DODATEK Č. 1 Smlouvy o dílo

„Uherskohradištská nemocnice a.s. – Rekonstrukce objektu č. 11“

číslo: **ZL č. 03**

„**Změna řešení retencí**“

Retenční galerie RN1 - užitný objem 68 m3, - stavební rozměr - 9,66 x 7,26 x 1,01 m

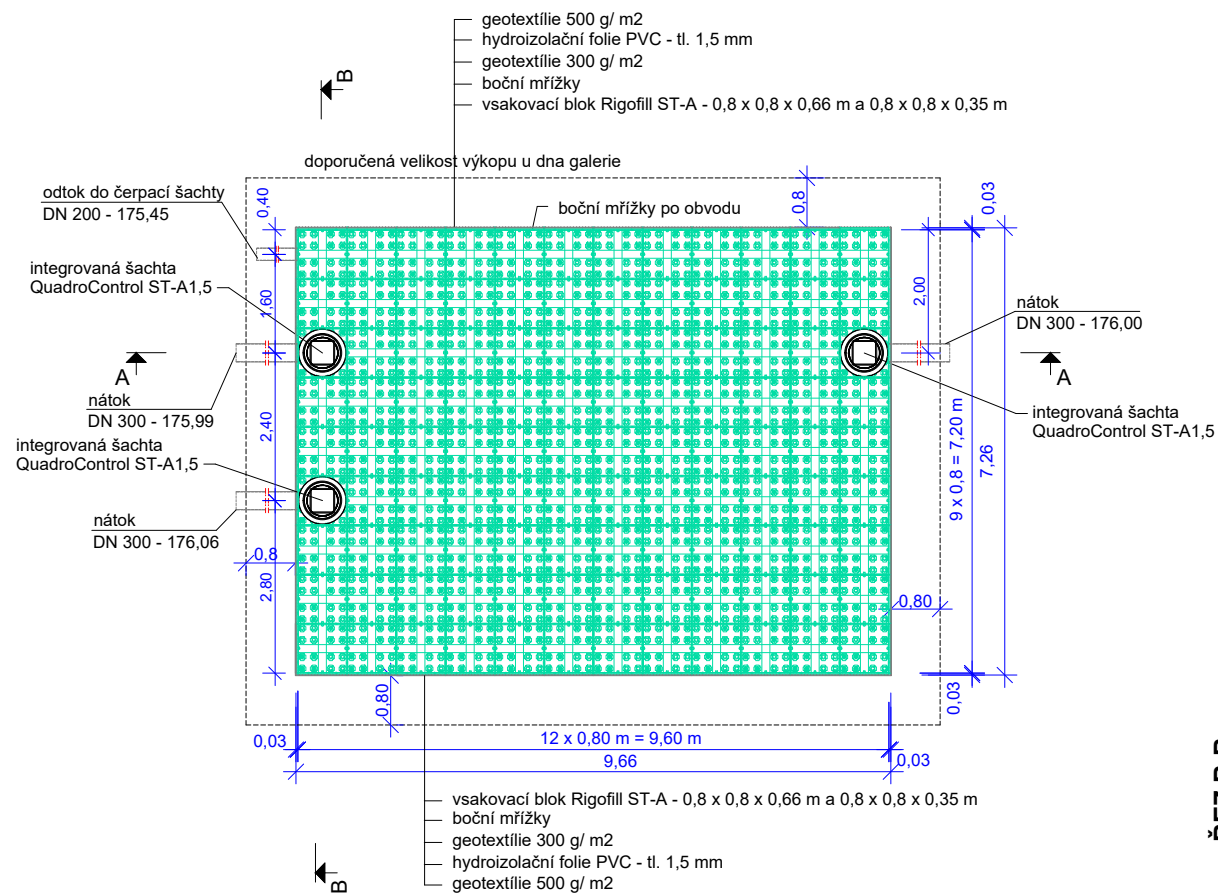
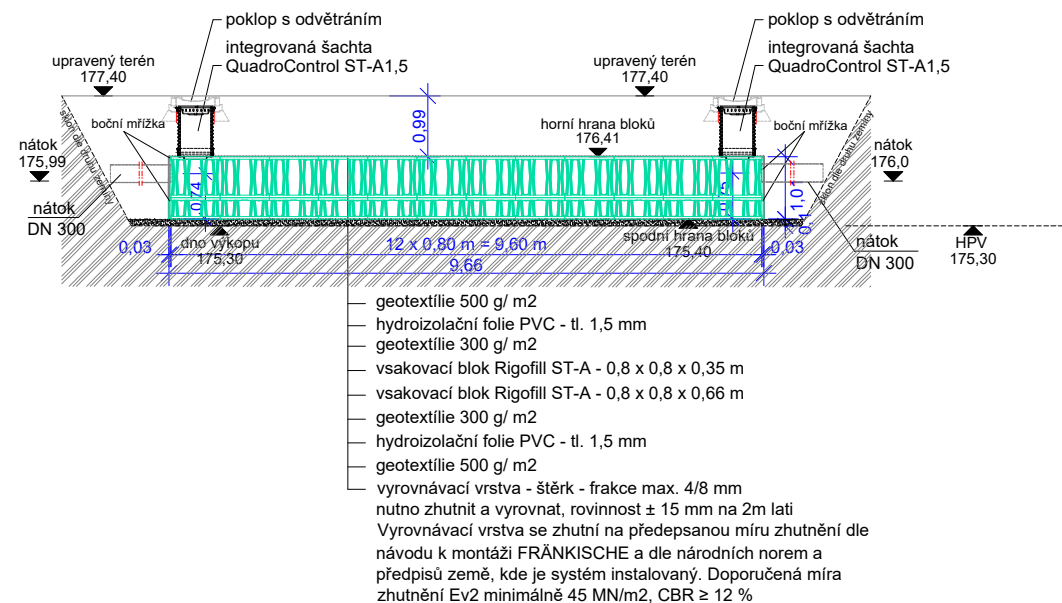
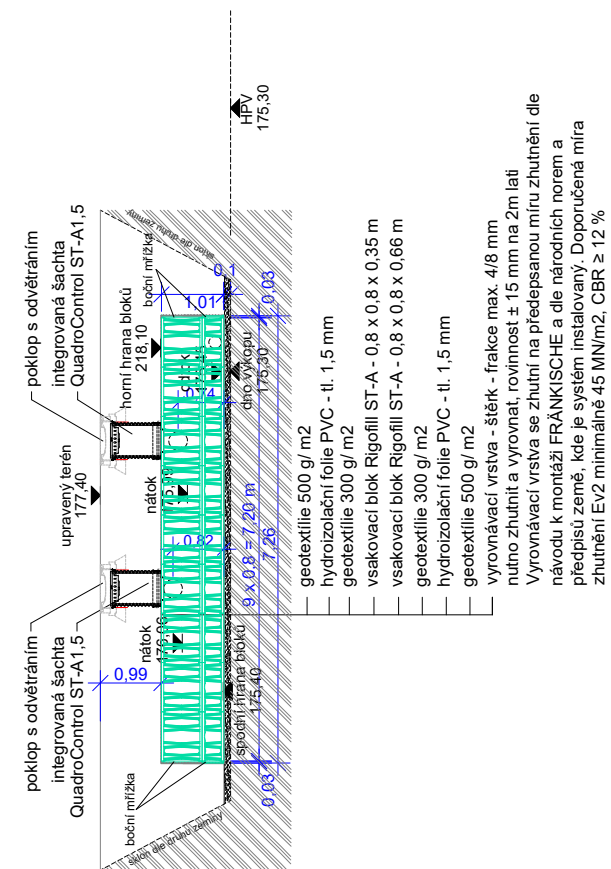
Navržené řešení monolitických retenčních nádrží je obtížně technicky řešitelné z důvodů nízké výšky nádrží, a tedy nedostatečnému manipulačnímu prostoru pro provedení bednicích a odbedňovacích prací, a mohlo by kolidovat se zvýšenou hladinou spodní vody při provádění

Nově navržené řešení se skládá z betonových prefabrikovaných čerpacích nádrží a vsakovacích retenčních bloků Rigofill osazených na železobetonovou základovou desku. Z nového řešení jsou také vypuštěny piloty, které byly pro kotvení původních železobetonových nádrží proti vzlaku spodní vody, protože realizované přetížení na horním povrchu retenčních bloků Rigofill pomocí zásypů nebo zpevněnými plochami zajistí potřebný odpor proti vzlaku vody.

Nové řešení ze vsakovacích retenčních bloků Rigofill místo původních železobetonových nádrží je bezpečnější variantou pro provádění retenčních nádrží na srážkovou vodu, protože u původního řešení dle PD by mohly nastat při provádění komplikace se zvýšenou hladinou spodní vody, která v prostoru UHN kolísá až v rozmezí až 1,50 m nahoru. Pak by bylo nutné zajistit také snížení hladiny spodní vody dlouhodobým čerpáním při provádění, které v rozpočtu SoD není. Tento případ nastal u aktuálně postaveného objektu Spalovny nebezpečných odpadů UHN. Není to nepředvídatelná změna ve fázi PD a průzkumů, ani vada PD, ale snaha o bezpečné řešení za každých okolností, a pro tuto část stavby se také jedná o ekonomičtější řešení, a tedy změna která přináší finanční úsporu oproti původnímu řešení - efektivně vynaložené finanční prostředky. Vlastní technické řešení nemění ani požadovaný zádržný objem na srážkovou vodu, ani užité vlastnosti nebo životnost. V UHN jsou již kladné zkušenosti z těmito systémy plastových retenčních bloků pro retenční nádrže.
